PROIECT NR.  
397/2017

RESTAURAREA BISERICII EVANGHELICE C.A. BISTRIȚA ÎN  
VEDEREA INTRODUCERII SALE ÎN CIRCUITUL TURISTIC  
INTERNAȚIONAL

**REVIZIE PROIECT TEHNIC – REVIZIA 1**

## PENTRU REVIZIE PROIECT TEHNIC - REVIZIA 1

Foto nr. 49: Plan galerie – mobilier la care s-a intervenit marcat cu galben

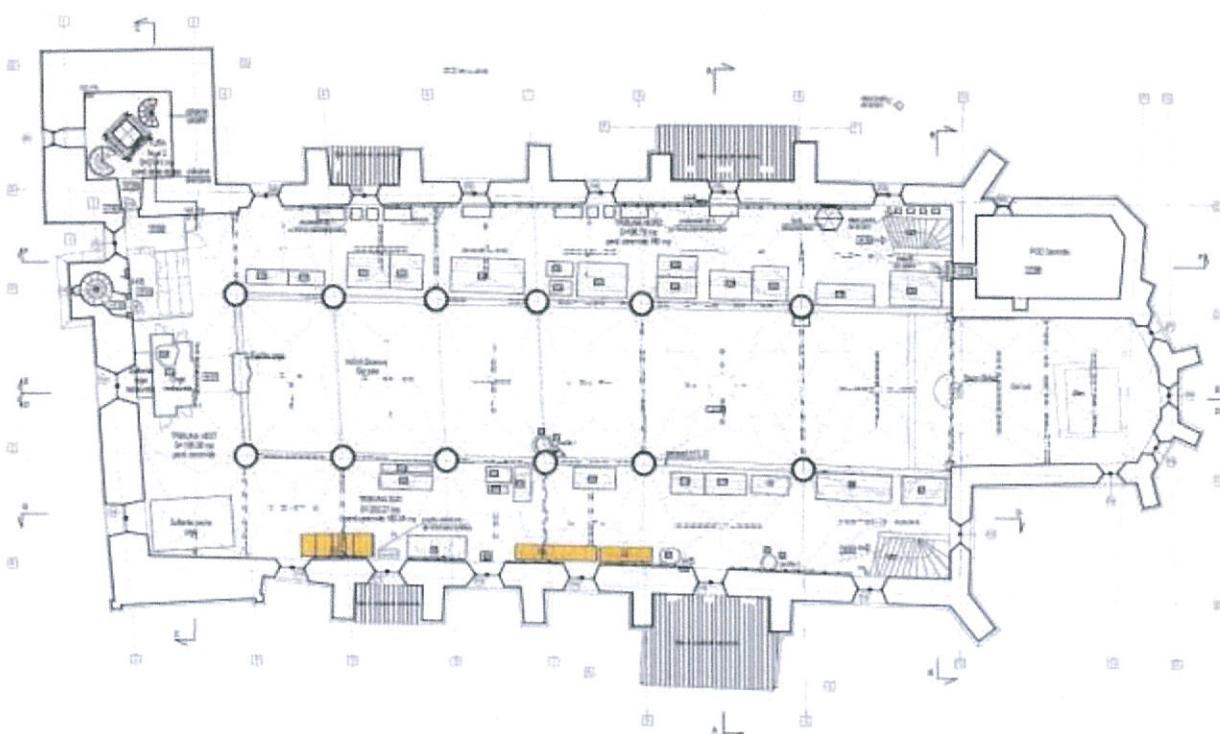
În timpul restaurării mobilierului eclezial s-au întâmpinat greutăți din cauza pandemiei deoarece intervențiile la mobilier s-au realizat în Suceava o zonă grav afectată de pandemie. Intervențiile realizate la mobilierul eclezial până acum se restrâng la mobilierul fără policromie, la câteva strane cu policromie și la 5 tablouri de pânză a altarului. Mobilierul la care s-a intervenit este marcat cu galben în ilustrațiile de mai jos.

Având în vedere situația actuală cauzată de situația epidemiologică internațională determinată de răspândirea corona virusului SARS-CoV-2, lipsa de specialiști restauratori de lemn policrom din țară și timpul de execuție se propune continuarea intervențiilor pe mobilierul fără policromie din jurul coloanelor din nava laterală nordică (băncile 58, 59 și 60) și renunțarea la restaurarea mobilierului policrom, inclusiv a altarului. Toate componentele artistice de lemn se vor desprăfui și se vor trata antiseptic și se vor reintroduce în biserică, pentru a face parte din expoziție și pentru a fi restaurate într-o etapă viitoare.

Foto nr. 52: Sculptură ornamentală orgă

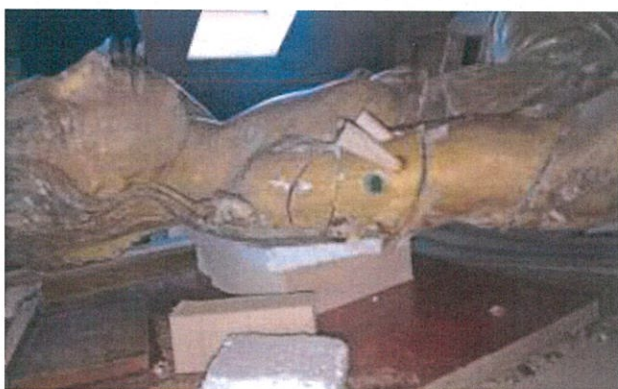
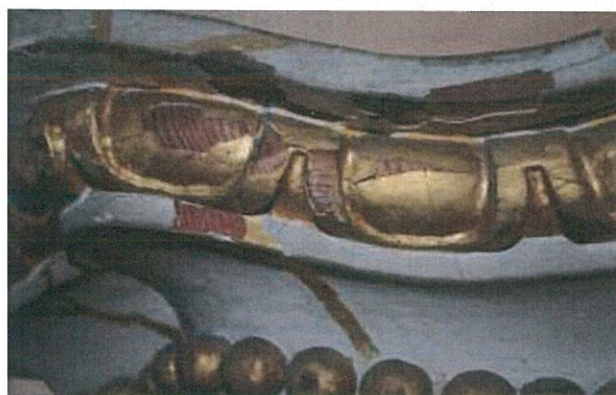
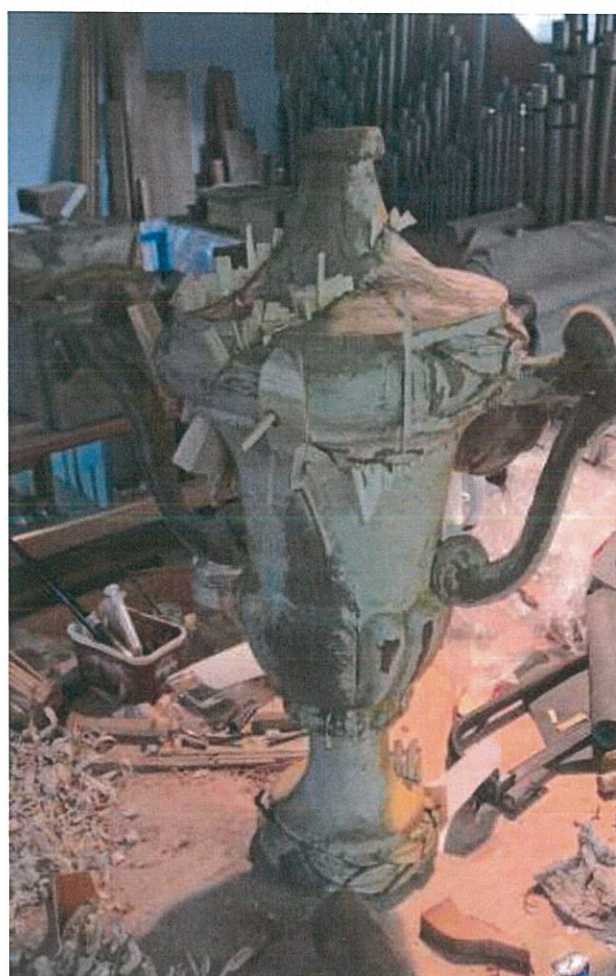
În timpul restaurării orgii executantul a întâmpinat greutăți din cauza degradării avansate a ornamentelor, a tuburilor de metal și la readucerea la conceptul original realizat de către constructorul de orgi Prause a cutiilor de suflu modificate de către Hesse.

Pentru finalizarea lucrărilor la orgă sunt necesare intervenții suplimentare la dulapul orgii, la ornamente, la cutii de suflu și tuburi metalice. Tuburile metalice necesită refacerea și restaurarea buzelor superioare și inferioare, aducerea la formele lor inițiale, îndepărtarea oxidațiilor și sudarea lor.
